Van: [art 5 1-2e] <[redacted]@rhd hv.com>
Verzonden: woensdag 30 november 2022 15:23
Aan: [art 5 1-2e]
CC: [redacted]
Onderwerp: RE: Vraag n.a.v. Besluit gedeputeerde staten omtrent de wachtplaats oostzijde Broekvelderbrug
Bijlagen: BF8758-TEK-NV-BOD-007_v12 Wachtplaats Oost Broekvelderbrug.pdf

Onderwerp: Vraag n.a.v. Besluit gedeputeerde staten omtrent de wachtplaats oostzijde Broekvelderbrug
Geachte heer art 5 1-2e@pzh.nl

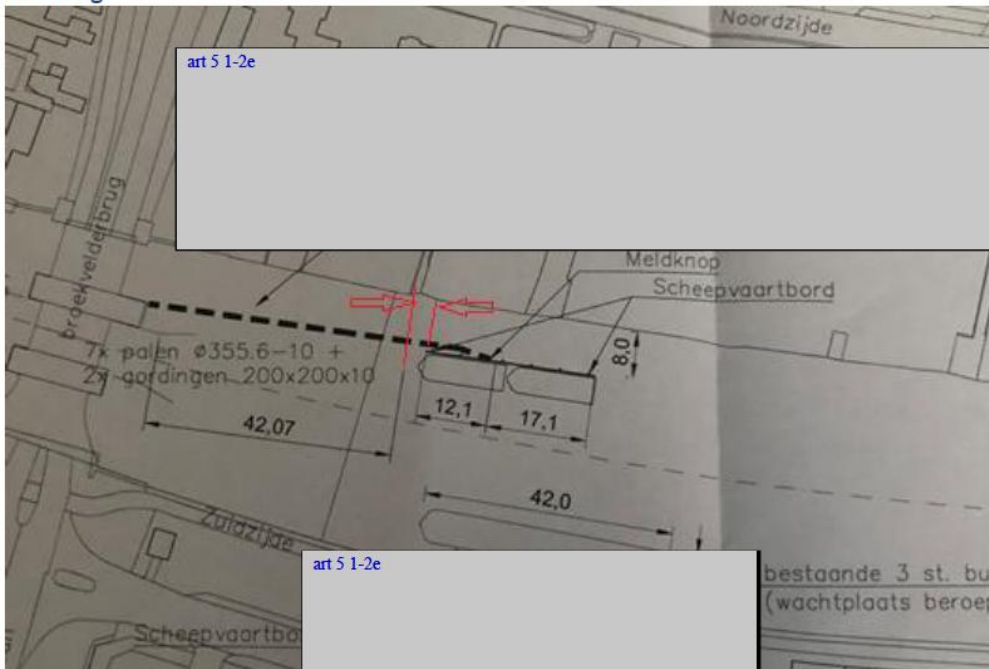
Het ging mij niet om de afstand van 7cm, maar om de afstand met rood aangegeven in onderstaande tekening.

Als de afstand tot de eerste paal 42 meter moet zijn (waarvan akte), dan is de tekening onjuist. Ik verzoek u de tekening te laten aanpassen.

De tekening bevat geen fouten; de positie is ongewijzigd.

De positie van de wachtplaats wordt nl. ook bepaald door de veiligheidsstrook. De afgemeerde schepen moeten buiten de veiligheidsstrook komen te liggen. Vanwege de bochtstraal in de vaarweg is er daarom sprake van enig verschil tussen voorkant wachtplaats en de 42 m gemeten over de vaarweglijn. Zie bijlage voor de bijgewerkte versie 12 van de tekening.

Ik ontvang vandaag een tekening van de wachtplaats dd. 15-8-2022:

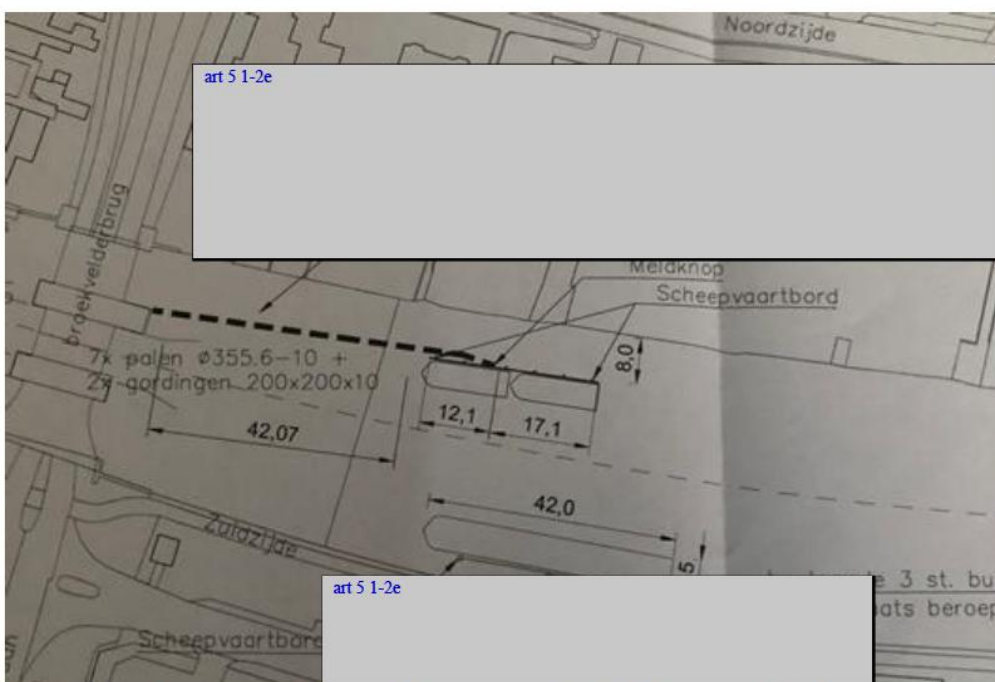
De eerste paal van de wachtplaats staat volgens de tekening nu verder dan de gecommuniceerde 42m vanaf de 'knik in het remmingwerk'.

Inmiddels is de afstand vanaf de brug volgens de tekening dus nog groter dan die al was. Daar moet uiteraard ook een reden voor zijn.

De afstand tussen de wachtplaats en de brug hoort 42,00 meter te zijn, en niet 42,07 meter. De lengte van 42,07 meter op de tekening d.d. 15-8-22 is dan ook onjuist en is geen indicatie voor hoe de wachtplaats gerealiseerd gaat worden. De afstand van 42,00 meter staat vast.
